COMMISSION ROYALE DES MONUMENTS ET DES SITES
KONINKLIJKE COMMISSIE VOOR MONUMENTEN EN LANDSCHAPPEN

Objet : BRUXELLES. Site de l'Abbaye de La Cambre

Demande de permis unique portant sur l'installation d'une guinguette provisoire, du 1^{er} mai au 30 septembre pour les 4 prochaines années (2020 à 2023)

Avis conforme de la CRMS

Plan de localisation sur le site des installations provisoires. Image tirée du dossier

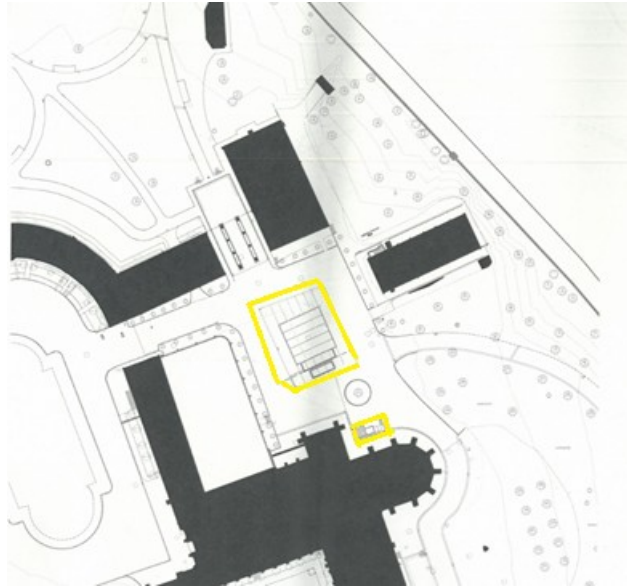
Cependant, les activités prévues par ces guinguettes induisent une fréquentation et des installations qui contribuent malheureusement aussi à l'accélération de la dégradation des sites qu'elles occupent. Forte du succès des éditions précédentes, la CRMS constate aussi une récurrence dans les demandes d'installations de guinguette dans les parcs (annuellement et pour 4 ans), de plus en plus de parcs concernés et des autorisations pour des durées plus longues (de trois à cinq mois). Quel que soit le parc, le même type d'infrastructure temporaire et démontable et de mobilier est décliné.

Pour trouver le juste équilibre entre ces nouveaux usages récréatifs dans les parcs et la préservation des parcs et, considérant la récurrence/répétitivité des installations (on bascule presque d'évènements « éphémères ou exceptionnels » vers des d'évènements « pérennes »), la CRMS demande, à l'avenir de réfléchir à des réponses dans les bâtiments existants et/ou adaptées aux sites au cas par cas. Il s'agit en effet de veiller à générer moins de pression et d'installations dans les parcs et à respecter davantage le contexte particulier de chacun des espaces verts.

Ainsi, la CRMS demande qu'un plan de gestion des installations temporaires spécifique à chaque site soit établi afin de pouvoir répondre de manière durable et efficace aux nouvelles activités de ces sites pour les années à venir. Ces plans devront prévoir, entre autres, l'adoption d'un mobilier spécifique à chaque site permettant de participer à la mise en valeur de ce dernier, d'une gestion des déchets et d'un système d'approvisionnement adaptés, d'un système de raccordement aux circuits d'eau et d'électricité spécifique à chaque installation et d'une adaptation des installations sanitaires ainsi que de leur gestion propre à chaque site.

En attendant la mise en œuvre d'un tel plan de gestion pour les demandes futures, la CRMS rend un avis favorable pour la prochaine édition 2020 uniquement sous les conditions suivantes :

- L'installation du mobilier doit être limitée à la zone de terrasse +3m, de manière à laisser de l'espace libre pour les autres utilisateurs du site.
- Toutes les mesures de précautions doivent être prises pour éviter tout dégât aux revêtements de sol.
- Toutes les mesures doivent être prises pour veiller à la propreté des abords. Une attention toute particulière doit être apportée aux abords des locaux techniques et sanitaires.
- Toutes les mesures doivent être prises pour que la gestion des stocks n'ait pas d'impact sur le site.
- L'éclairage sera réduit de manière à impacter le moins possible le site. Le globe lumineux servant de point d'appel n'a pas lieu d'être.
- un état des lieux d'entrée et de sortie strict doit être établi et les opérations de remise en état dans les règles de l'art garanties.
- Le permis est délivré pour la saison 2020 mais pas pour les éditions futures.
